改善箇所説明図

ショベル・ローダの油圧配管において、エルボやブラケットの強度検討が不十分なため、トランスミッションの振動と共振して亀裂が生じることがある。そのため、そのまま使用を続けると、エルボに生じた亀裂から作動油が漏れる。または、ブラケットが折損して油圧配管が固定できなくなり、最悪の場合、油圧配管に亀裂が生じて作動油が著しく漏れるおそれがある。

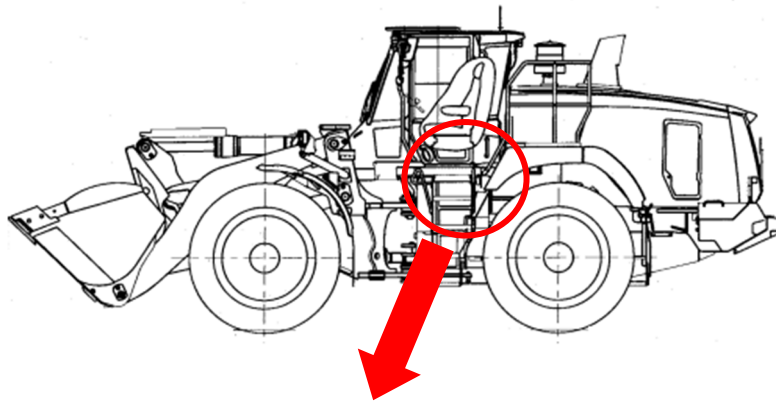
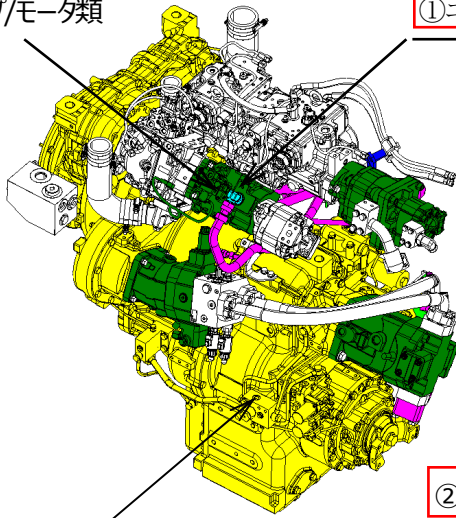
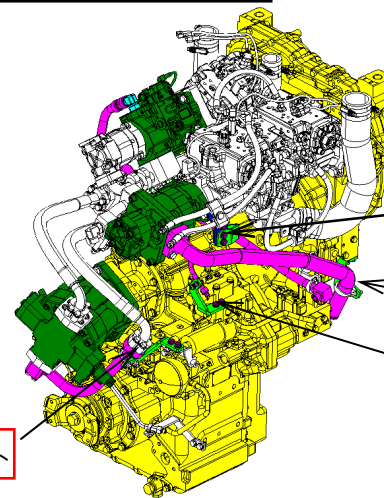
①		②		③		④	
	エルボ	ブラケット	ブラケット	ブラケット	ブラケット	ブラケット		
改善後								
改善内容	材質変更	板厚/板幅増加	材質変更/板厚/板幅増加		材質変更

改善措置の内容:全車両、該当するエルボ及びブラケットを対策品に交換する。なお当該部品が折損していた場合、油圧チューブを新品に交換する。

識別:キャブ内のヒューズボックスカバーの裏面に青のペイントを塗布する。
